Regolamento Urbanistico Edilizio

Variante di adeguamento 2019 al RUE

Schede Osservazioni e relativi pareri

Comune di Ravenna
Area Pianificazione Territoriale
UO Progettazione Urbanistica

Variante n. 59 - ID Oss. 3043

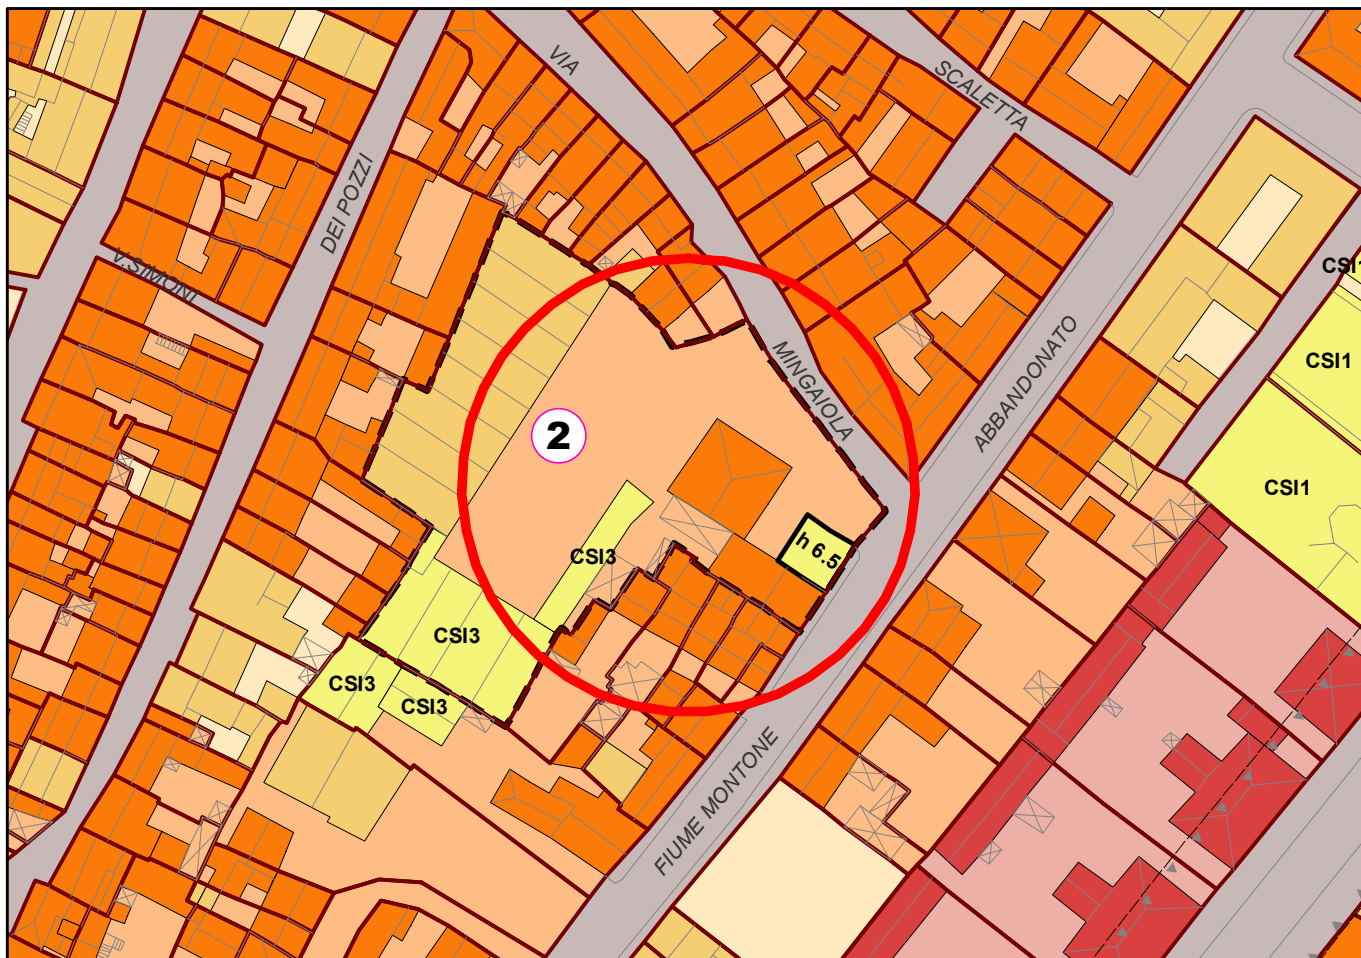
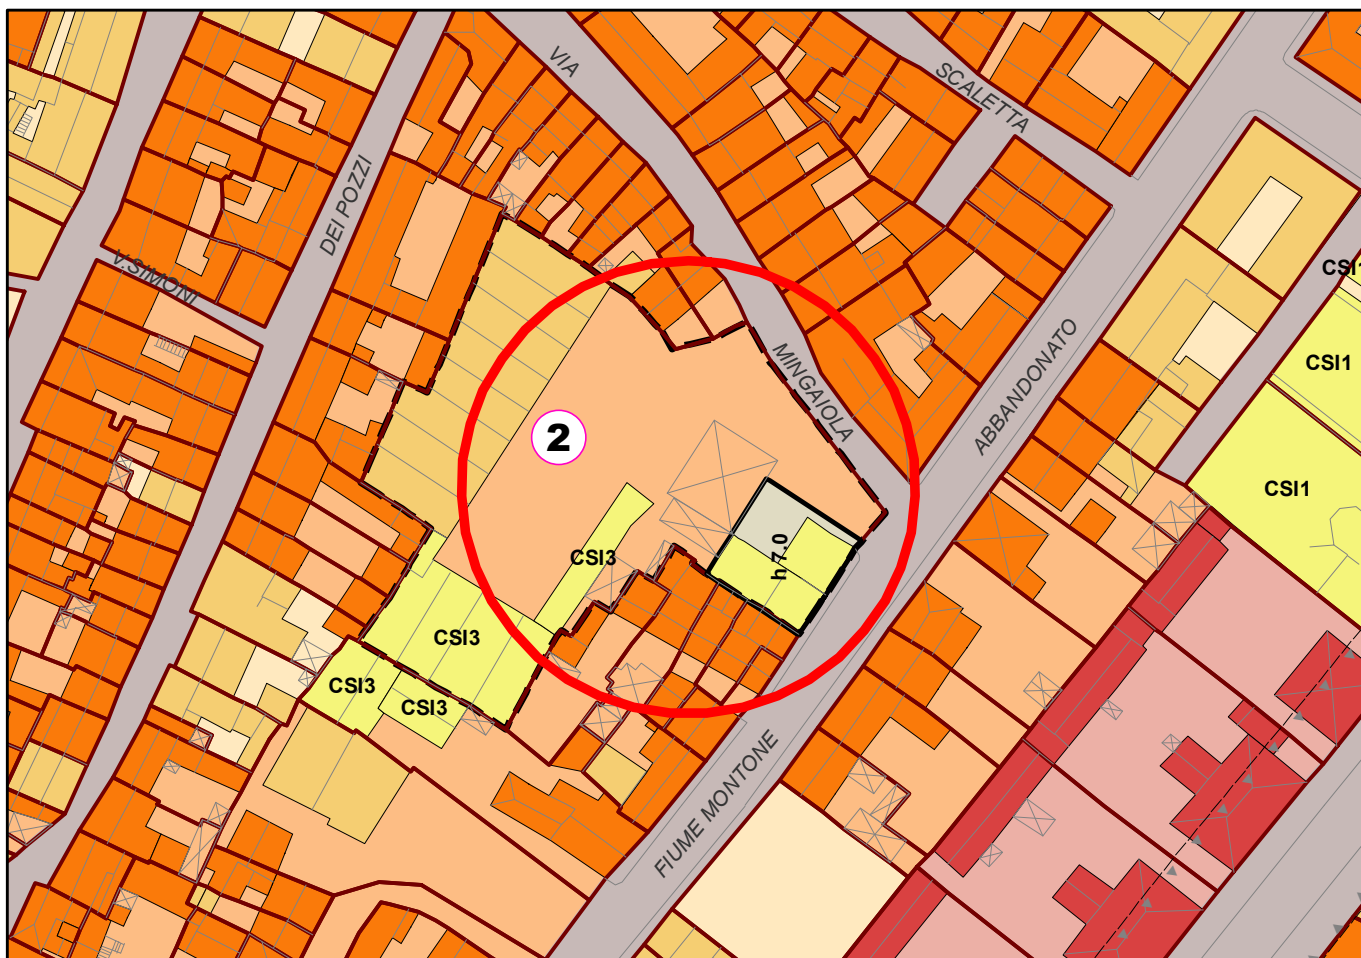
OSSERVAZIONE

Si propone di accogliere in parte l'osservazione, al fine di evitare l'interrato che, come da studi più approfonditi realizzati da proprietà, altererebbe gli assetti vuoti/pieni esistenti. Si propone di integrare l'obiettivo di località e modificare la cartografia di RUE come da stralci allegati. Quanto richiesto in alternativa pare tendere ad escludere il PK di uso pubblico pur mantenendo la possibilità dell'interrato ed è pertanto non condivisibile.

La CCAT accoglie in parte l'osservazione con la seguente modifica: testo vigente 'Area via Mingaiola: Il PU (art III.1.2) da realizzarsi nel rispetto morfotipologico dell'esistente, dovrà prevedere la riqualificazione dell'area e un suo adeguato collegamento viario con via F. Montone Abbandonato nel rispetto dei seguenti parametri: SC ≤ esistente + 20% della sola SC soggetta a intervento di RE; H ml 7,00 USI: pubblici esercizi - commerciale - artigianato di servizio - residenza (esistente + 50 % della SC totale ammessa); parcheggio privati; parcheggio di uso pubblico anche interrati (almeno 50% dei parcheggi dovuti).', testo modificato in: 'Area via Mingaiola: Il PU (art III.1.2) da realizzarsi nel rispetto morfotipologico dell'esistente, dovrà prevedere la riqualificazione dell'area e un suo adeguato collegamento viario con via F. Montone Abbandonato nel rispetto dei seguenti parametri: SC ≤ esistente + 20% della sola SC soggetta a intervento di RE; H ml 7,00 USI: pubblici esercizi - commerciale - artigianato di servizio - residenza (esistente + 50 % della SC totale ammessa); parcheggio privati (anche interrati); parcheggio di uso pubblico (almeno 50% dei parcheggi privati dovuti).' Per la complessità dell'intervento il progetto va sottoposto all'esame della CQAP.

3.1	RUE 02		6	1		Mercato coperto - dotazione pubblica: riqualificazione e sviluppo commerciale con particolare riferimento alla salvaguardia degli usi alimentari attualmente insediati (anche con eventuale aumento della SC interna) per usi artigianali-commerciali, pubblici esercizi e/o altri usi di valenza pubblica. Ciò in relazione al progetto di riqualificazione e nel rispetto del valore architettonico e distributivo dell'edificio.		
	RUE 02				2		Cinema, attività culturali, pubblici esercizi, usi di interesse pubblico, ricettivo, ricreativo commerciale, quest'ultimo non alimentare e limitatamente al piano terra, anche con aumento di Sc interna.

STRALCIO RUE VIGENTE

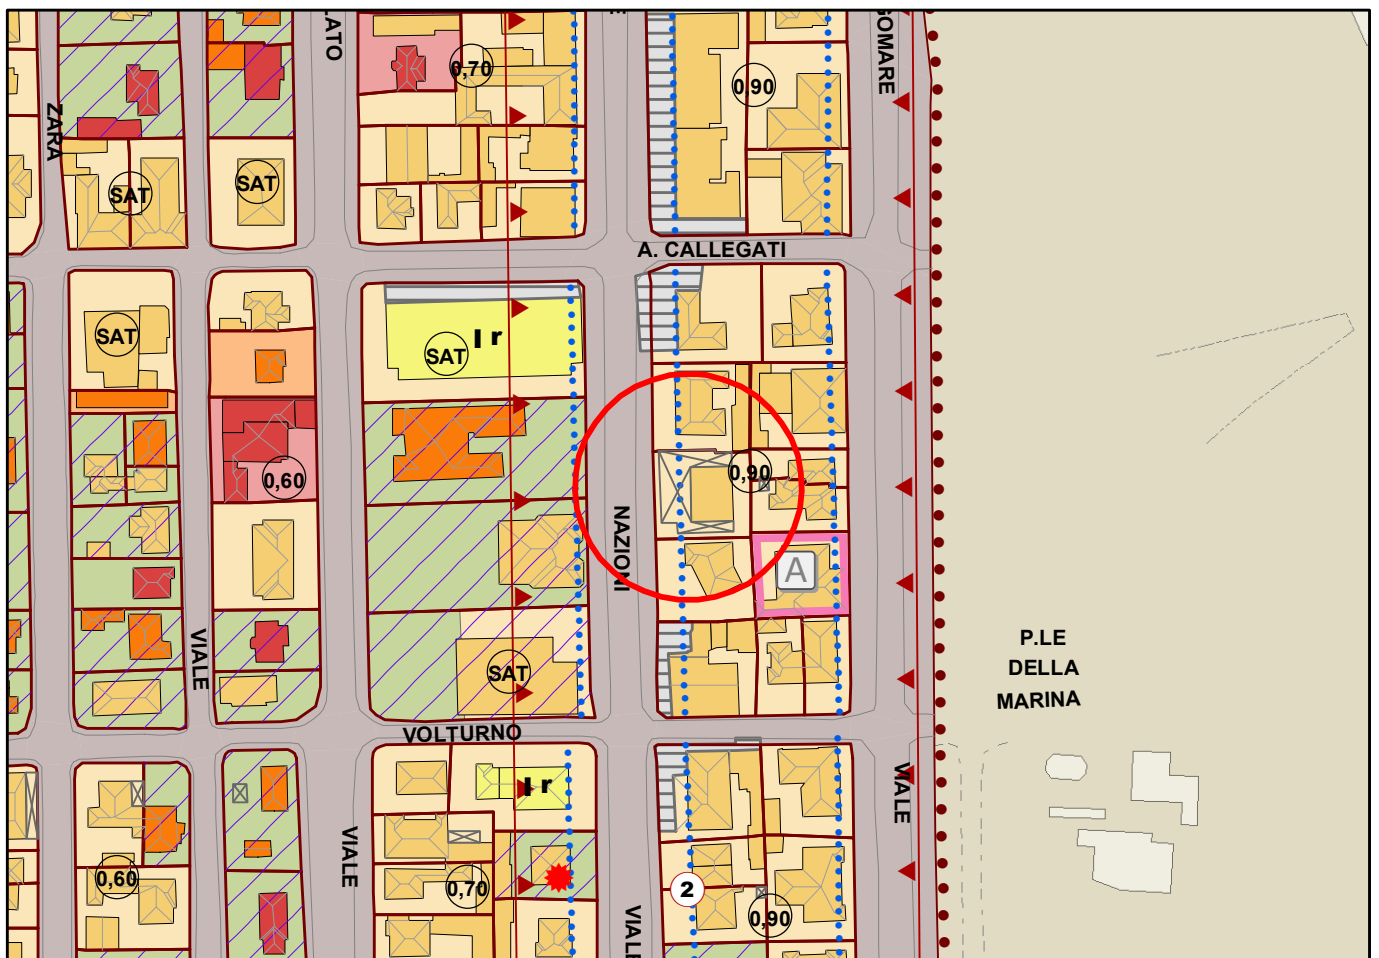
OGGETTO: Modificare la classificazione da "edificio incongruo" a "edificio di recente edificazione" in analogia all'edificio in angolo con via Volturno.

[Modifica cartografica](#) del 02/03/2020
